## 泊発電所3号炉

# 防潮堤の構造成立性評価結果及び指摘事項に対する回答

令和6年2月1日  
北海道電力株式会社

既設護岸の影響評価結果(Ss3-5)

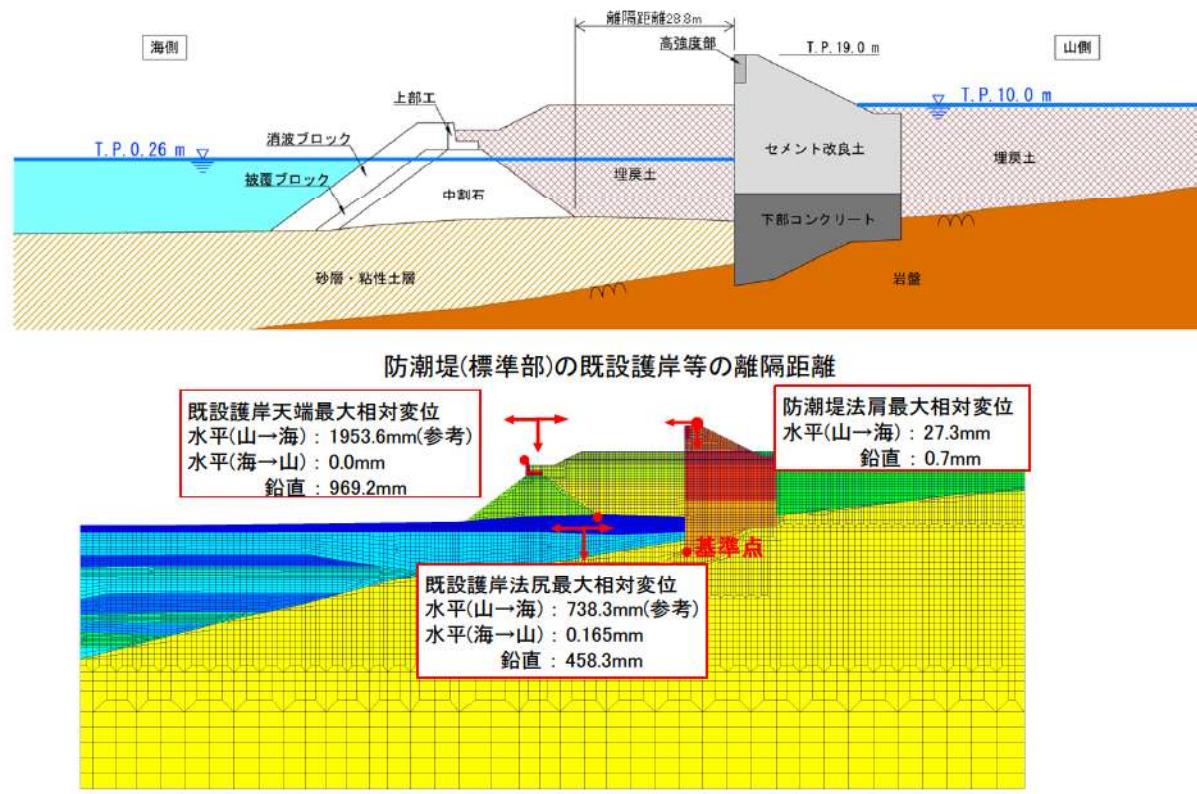
防潮堤の前面にある護岸等の構築物について、防潮堤に近接している場合には、地盤の液状化による変状を考慮して波及的影響を検討し説明すること。また、地盤の液状化による変状が防潮堤に及ぼす影響について、護岸が緩和している場合は、防潮堤の耐震評価上の護岸の位置付けを検討し説明すること。

○ 構造成立性評価断面において、既設護岸等をモデル化した波及的影響評価を行った結果、以下について確認した。

- 基本ケース及び影響評価ケースにおいて、セメント改良土及び高強度部のすべり安全率は概ね同じであり、既設護岸等の有無が防潮堤の構造成立性に与える影響は小さい。
- 既設護岸等の海側から山側方向への最大変位量(0.2mm)は、防潮堤と既設護岸の離隔距離(28.8m)以内の変位量であり、防潮堤法肩における海側から山側への最大変位量(27.3mm)を考慮しても、地震時における防潮堤への波及的影響はない。

止水ジョイントの照査項目及び許容限界

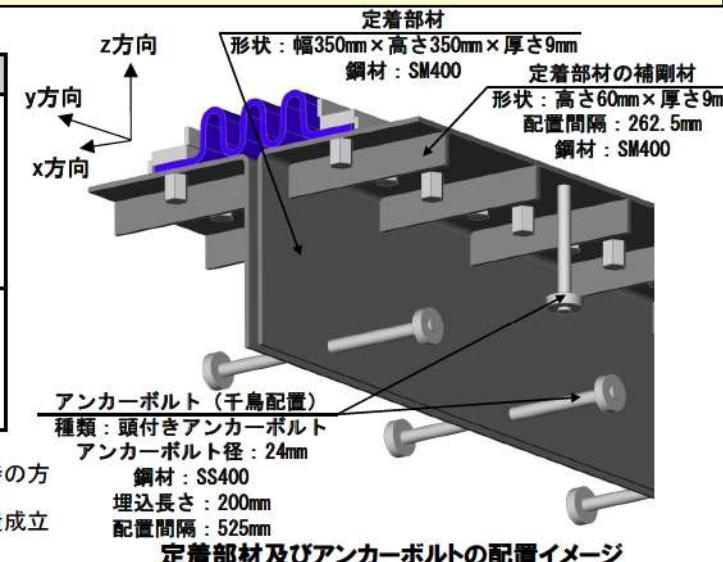
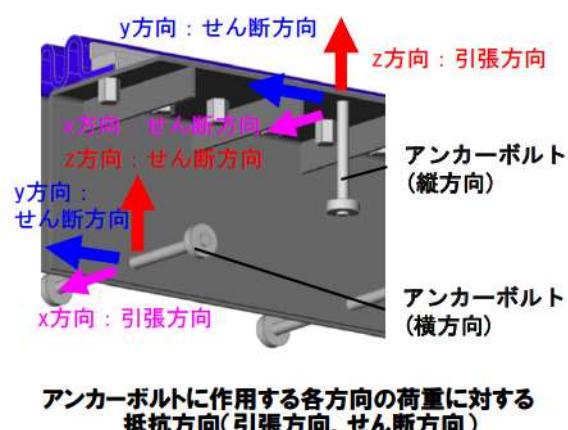
セメント改良土間の施工目地に設置される止水目地について、セメント改良土の特性を踏まえ、構造成立性を説明すること。

- 止水ジョイントの評価について、定着部材とアンカーボルトの構造成立性を説明する。
- なお、定着部材には、短手方向の裕度を向上するため補剛材を設置する。
- 定着部材の評価は、「道路橋示方書・同解説〔I 共通編・II 鋼橋編〕」に準拠して照査を実施し、構造成立性を確認した（次頁参照）。
- アンカーボルトの評価は、アンカーボルトの性能試験で「各種合成構造設計指針」を参考に設計することの妥当性を確認した上で、直交するアンカーボルトについて荷重分担を考慮して以下の照査を実施し、構造成立性を確認した（次頁参照）。
  - アンカーボルトの引張方向の照査
  - 引張方向の照査において同時にせん断力が作用することを考慮した組合せ荷重の照査
  - アンカーボルトのせん断方向の照査

○下表に示すとおり、止水ジョイントの構造成立性評価の結果、構造成立性が確保されることを確認した。

施工目地設置位置平面図

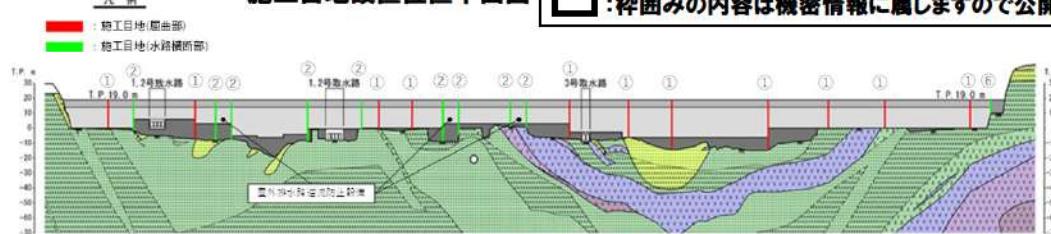
防潮堤の平面線形の形状決定の考え方により複雑な形状となる箇所について、水平2方向及び鉛直方向の地震動並びに津波荷重による応答特性並びに津波荷重の評価を含め、防潮堤の設計に与える悪影響の有無を説明すること。

- 防潮堤の施工目地は、設置箇所①防潮堤が屈曲する断面（屈曲部）以外に、②水路が横断する断面、③防潮堤の幅が変化する断面、④防潮堤の高さが変化する断面、⑤施工量に基づくブロック割箇所、⑥防潮堤（標準部）と防潮堤（端部）の境界に設置する方針であり、詳細な設置箇所は設計及び工事計画認可段階で説明する。設置箇所③～⑤は、以下のとおり設置する。
  - 設置箇所③：防潮堤の幅（海山断面の堤体幅）は防潮堤の基礎地盤の安定性を確保できるように設定するものであり、幅が変化する断面に設置する。
  - 設置箇所④：同一ブロック内における地震時の挙動差の影響が小さくなるよう、基礎地盤の不陸が小さくなるように配慮して設置することを基本とする。
  - 設置箇所⑤：施工時の温度応力によるひび割れ影響に配慮したうえで、1日当たりの下部コンクリート又はセメント改良土の施工能力に応じて設置する。
- 屈曲部以外の施工目地についても、屈曲部と同様に応力が集中しないように配慮し設置することから、防潮堤の構造成立性は2次元断面で評価した。
- 構造成立性評価の結果、p20～23に示すとおり、全部材において許容値以下であり、構造成立性があることを確認した。
